別府里浜づくり新聞

第8号
平成17年
8月1日

第4回別府港海岸整備検討委員会 幹事会を開催しました

別府港海岸（北浜地区2）の整備基本計画（案）策定にあたり、行政、専門家及び住民代表からなる第4回別府港海岸整備検討委員会の幹事会を平成17年6月27日（月）午後1時30分より、別府市内の竹の井ホテルで開催しました。

断面図

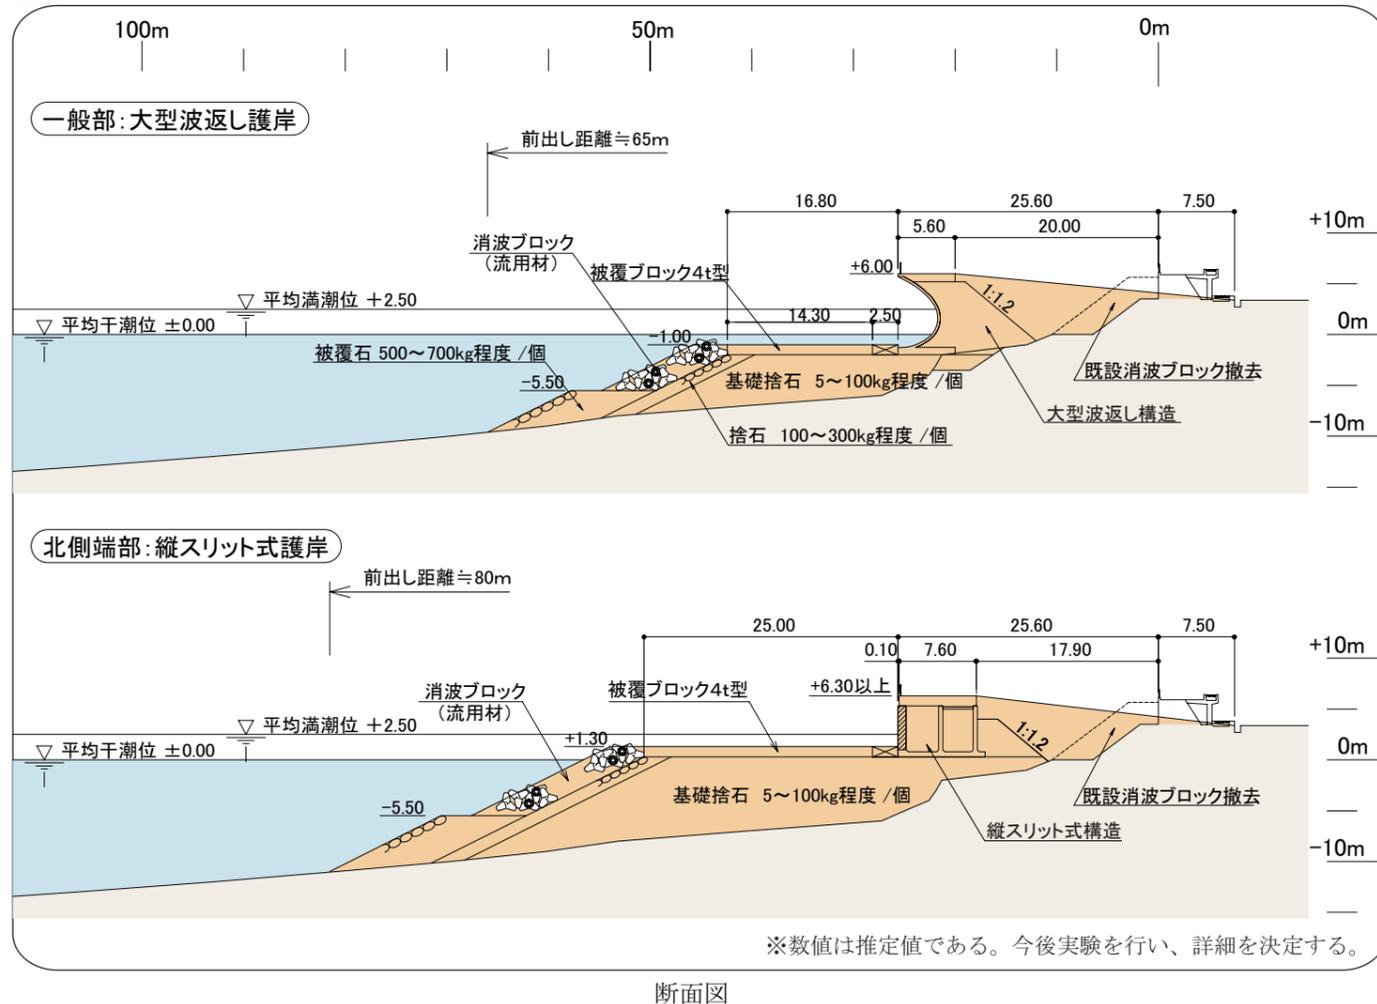
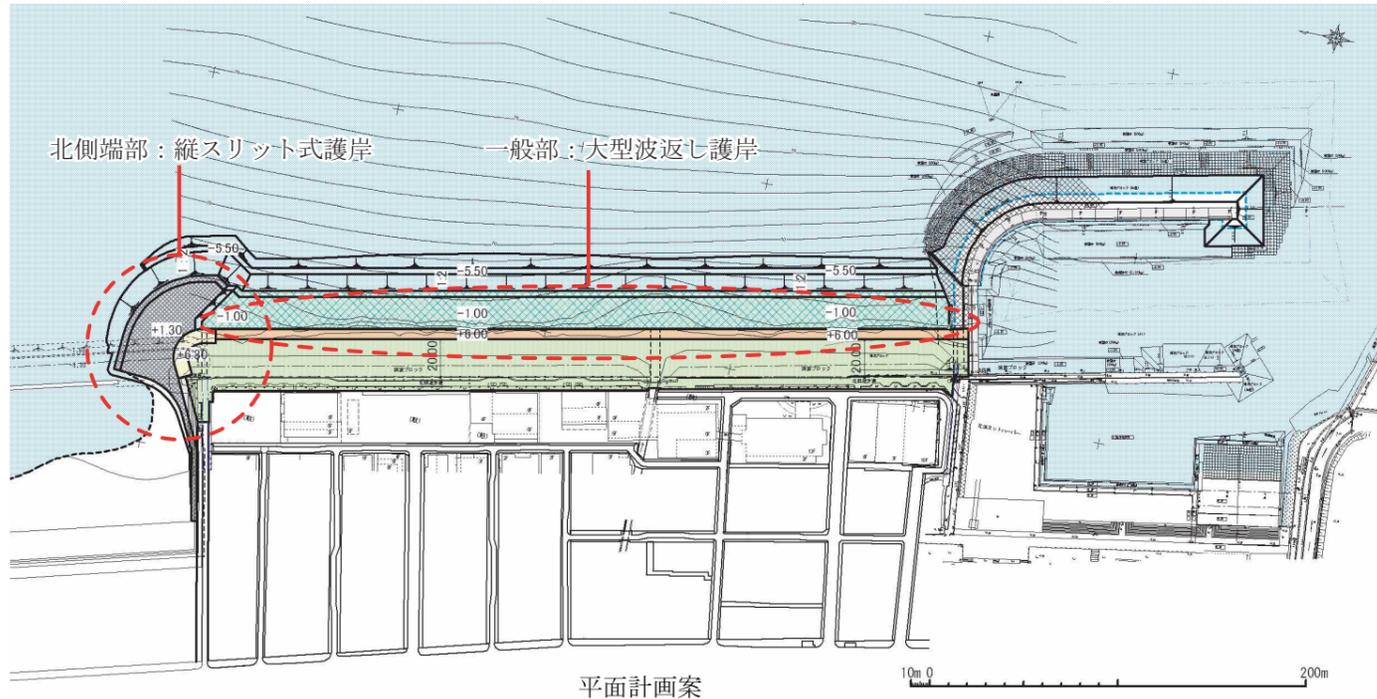
ただし、水産協調に有効な範囲を広く設けるといことと、大規模な海底の改造を行わないことの両立を図ること、親水性を確保する一方で安全性を十分に確保することについて課題が残っているといた意見が出されました。

- ・護岸北側端部において護岸基礎を干潮時前後で水面から露出させると、海草等が付着し滑りやすくなる可能性が高い。当該箇所における人々の積極的な親水利用を前提とするのかも含め、管理・安全性の検討を行う必要がある。
- ・護岸北側端部の護岸基礎については、安全性が十分に確保できない場合には、管理責任上の問題から立ち入りを禁止する柵を設けなくてはならないのではないか。またゴミなどの漂着もあるだろう。こうした可能性も勘案し、当該箇所が本当に心地良い空間となるかを、慎重に検討する必要がある。
- ・護岸北側端部の護岸基礎を幅広くすると、スパビーチの砂のつき方も変化する。どのように砂を処理するのか。砂のつき方と親水利用の関係も考慮する必要がある。

幹事会では、前年度までの検討から護岸構造の整備案として、
○一般部の基礎において水産協調に配慮し、常時水面下となる範囲（干潮時に水面から-1m）を広く設ける
○北側端部に護岸基礎天端が水面から露出するような範囲を設ける
という案が提示され、この計画案を基本として今後検討を進めていくことが確認されました。

護岸の詳細な構造は、今後水理模型実験を行ない、最終的に決定していくこととなりますが、こうした課題も含めて引き続き検討していく必要があることが確認されました。

東京工業大学齋藤研究室による緑地模型説明の様子

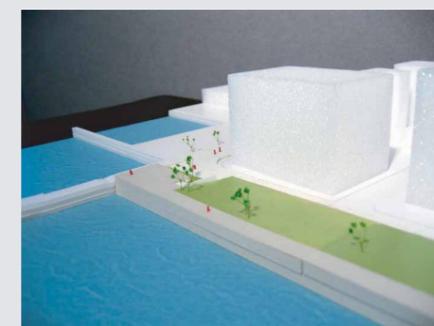
- ・緑地で、人が立って何かするためには、1/10の緩やかな勾配であっても難しい。人が集まって利用できる平らな部分があるとよい。鶴水城跡の空き地を寄付き場として利用できないか。
- ・スパビーチや北浜公園、ヨットハーバーと一体的に考えなければ、よい空間にならない。
- ・周辺施設との一体的な整備や、国道10号線との繋がりなど高潮対策事業のみでは解決できないことがある。今後、県や市と協力してやっていかなければならない。
- ・完成後の維持管理の問題がある。色々作り込むのではなく、利用と管理のバランスを考えて計画するべき。
